OŚD.7230.1.4.2021

Nawiązując do wniosku z dnia 30 lipca 2021 r. w sprawie wydania zezwolenia na wykonanie zjazdu, informuję, że wyrażam zgodę na wykonanie zjazdu na działkę oznaczoną numerem ewidencyjnym 529, obręb 0006 Koźlice, gmina Gaworzyce, z drogi wewnętrznej – działka o numerze ewidencyjnym 102 – zgodnie z załączonym planem sytuacyjnym, pod niżej wymienionymi warunkami:

TEMAT: „BUDOWA PUNKTU SELEKTYWNEGO ZBIERANIA ODPADÓW KOMUNALNYCH W MIEJSCOWOŚCI KOŹLICE, GM. GAWORZYCE”		INŻYNIERIA PRO-EKO
ADRES: 59-180 Koźlice; jednostka ewidencyjna: Gaworzysz; obręb 0006 Koźlice; działka ewid. nr 529		data 30.07.2021
TEMAT RYSUNKU: PROJEKT ZAGOSPODAROWANIA TERENU		skala 1:500
projektował: mgr inż. arch. Ludmiła Więckowska-Bryś nr upr.: MPOIA/063/2012 w branży architektonicznej do projektowania bez ograniczeń	sprawdził: mgr inż. arch. Izabela Kowerczuk-Borecka nr upr.: 7/07/SLOKK w branży architektonicznej do projektowania bez ograniczeń	stadium K
mgr inż. Jacek Wojna nr upr.: SLK/6384/PWBS/16 w specjalności instalacji sanitarnych do projektowania bez ograniczeń	mgr inż. Jadwiga Sodziawiczny nr upr.: SLK/6341/PWBS/16 w specjalności instalacji sanitarnych do projektowania bez ograniczeń

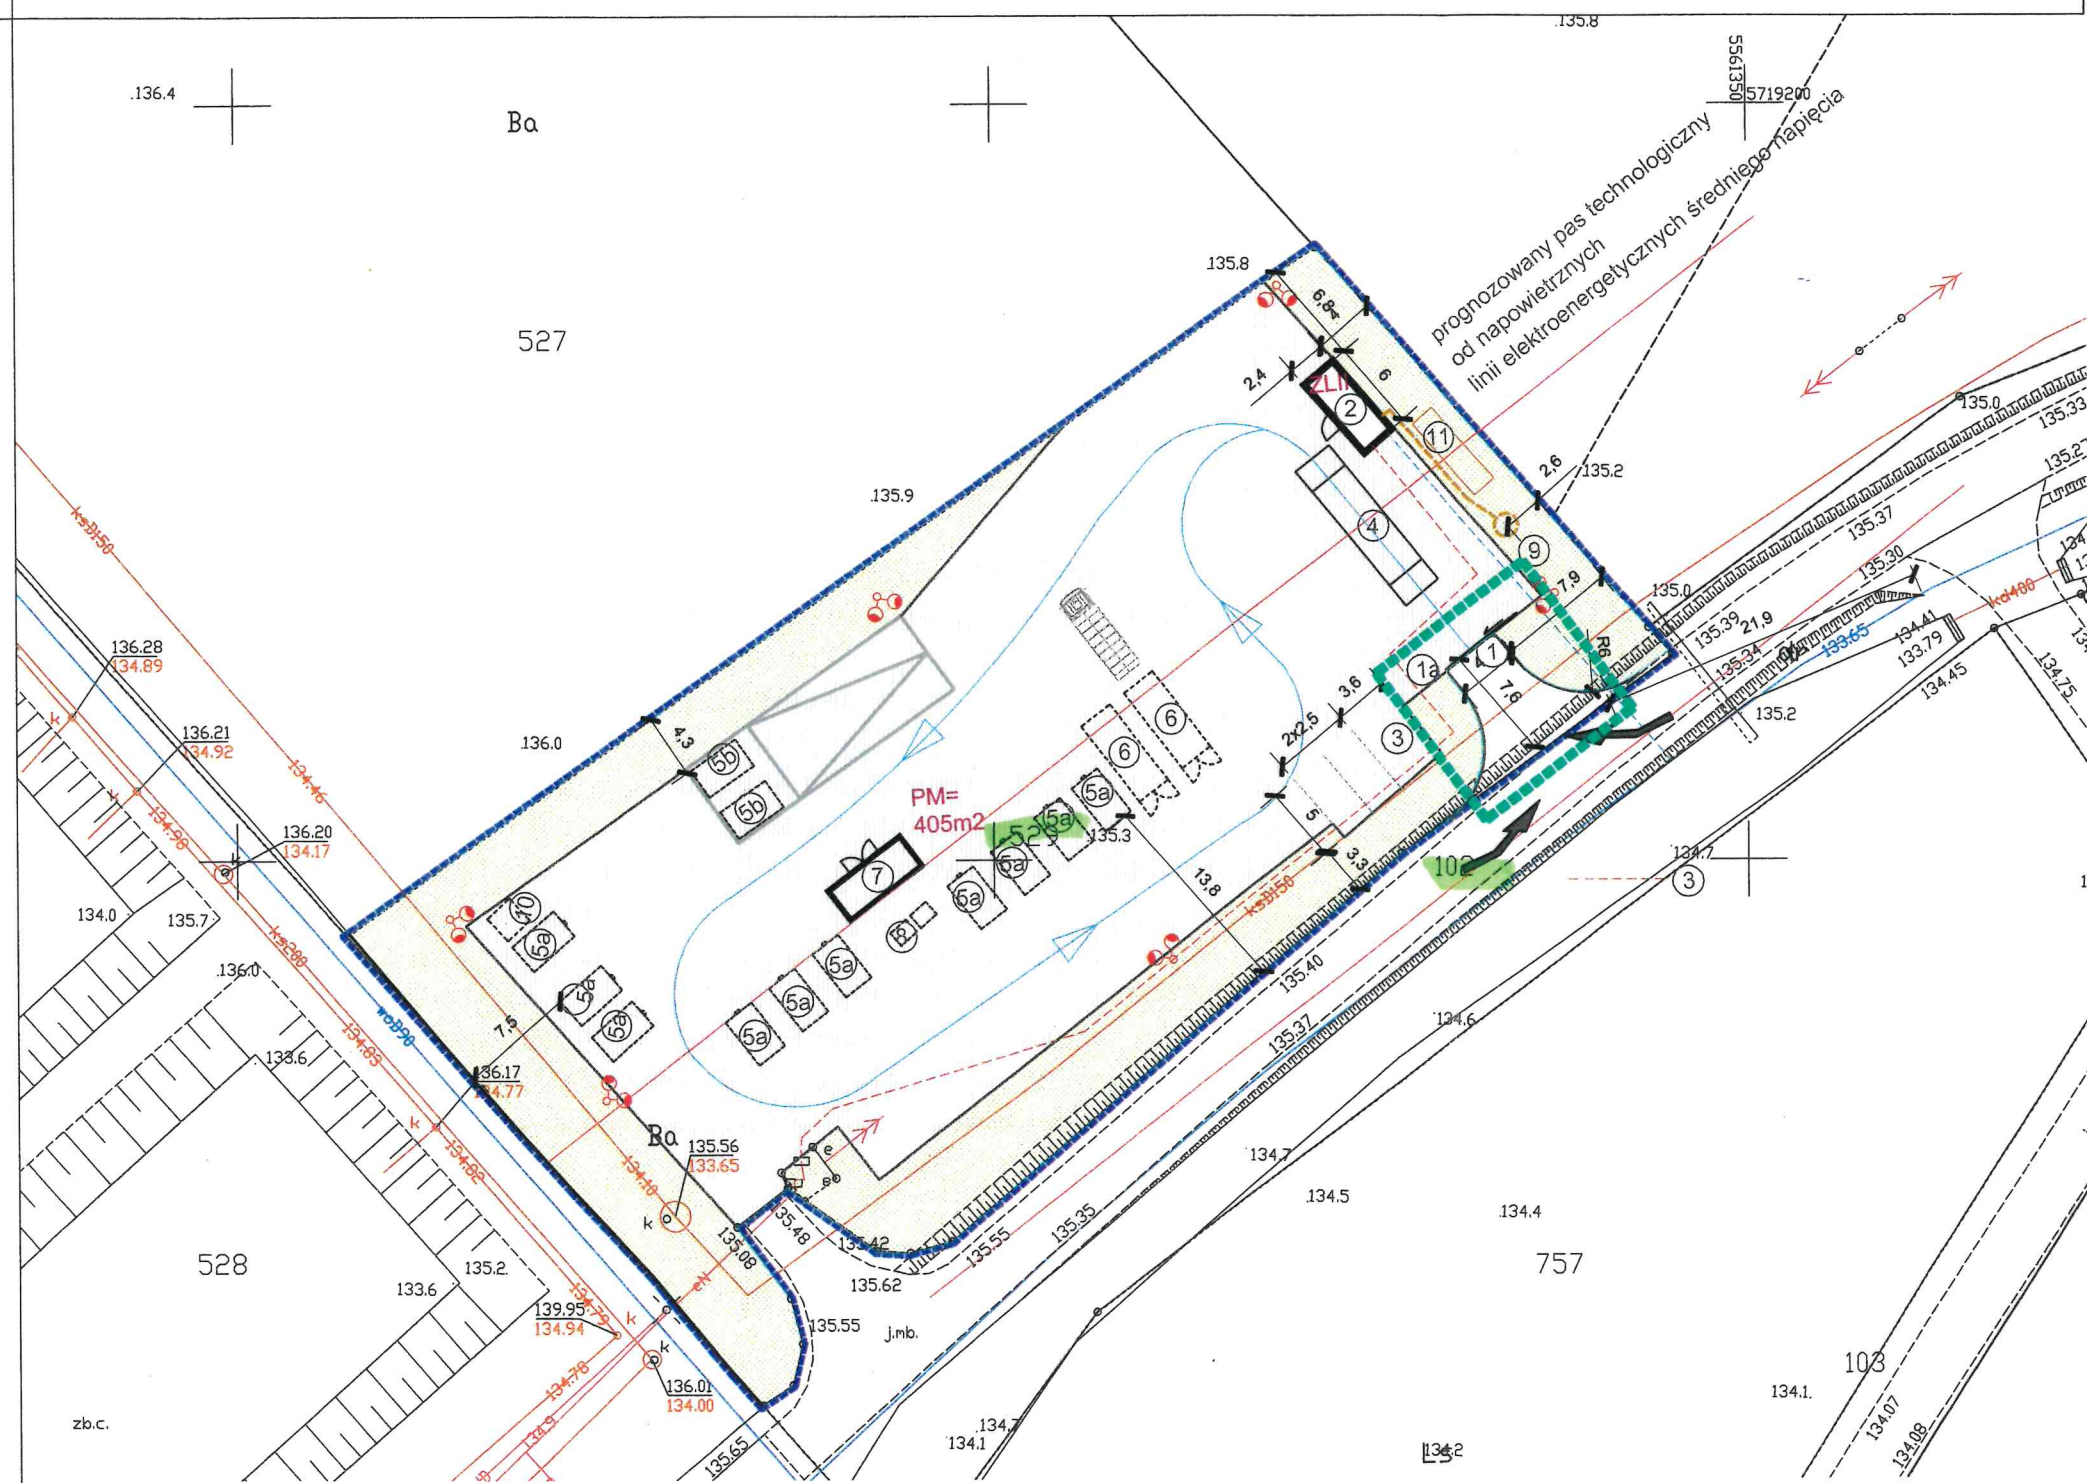
1. Zachowane zostaną poniższe parametry techniczne zjazdu:
 - a. Szerokość całkowita zjazdu nie mniejsza niż 5,00 m, w tym jezdni o szerokości nie mniejszej niż 3,50 m i nie większej niż szerokość jezdni na drodze,

- b. Szerokość poboczy obustronnych – nie mniejsza niż 0,75 m każde,
 - c. Przecięcie krawędzi jezdni drogi i zjazdu wyokrąglona łukiem kołowym o promieniu nie mniejszym niż 5,00 m,

- d. Nawierzchnia twarda ulepszona asfaltowa,
 - e. Pochylenie podłużne nie większe niż 5,0 %.
2. W przypadku kolizji zjazdu z istniejącymi urządzeniami lub sieciami w pasie drogowym, inwestor na własny koszt dokona zabezpieczenia lub przełożenia kolidującego urządzenia lub sieci. Prace powyższe należy każdorazowo uzgodnić z ich właścicielami.
